LuK Service Info

Part Nr. 230 0112 10 – 280/295mm TGU6

Manufacturer: FENDT

TB1048

Art.-Nr.: 230 0112 10

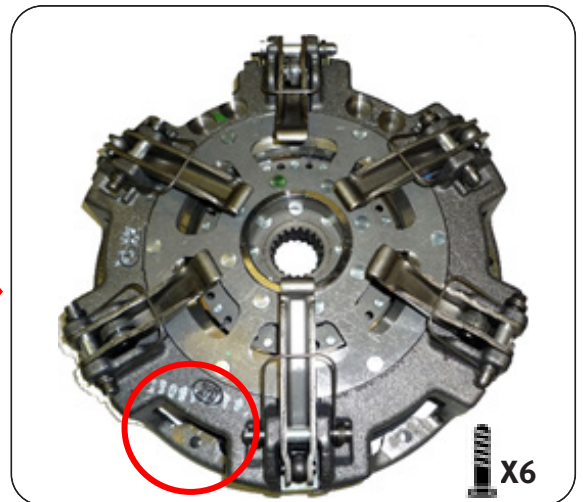
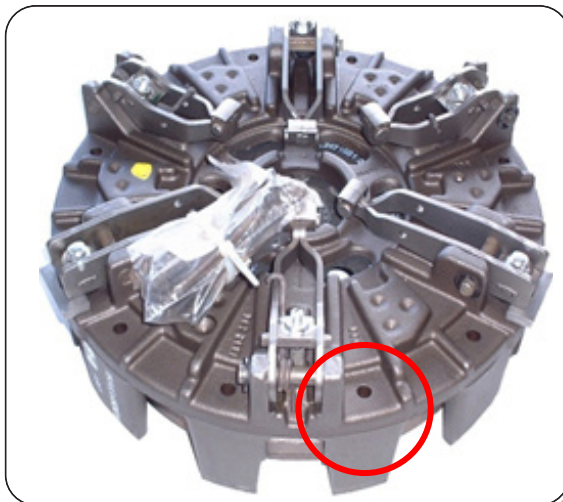
This new design utilises the latest clutch technology, using a vented housing for improved cooling and heat dispersal. Fully interchangeable with existing clutches with no modifications required to vehicle or flywheel. A new fixation bolt set 411 0164 11 6 x M8 x 1.25 x 50mm + Conical washer is supplied with new designs to accommodate the lower housing.
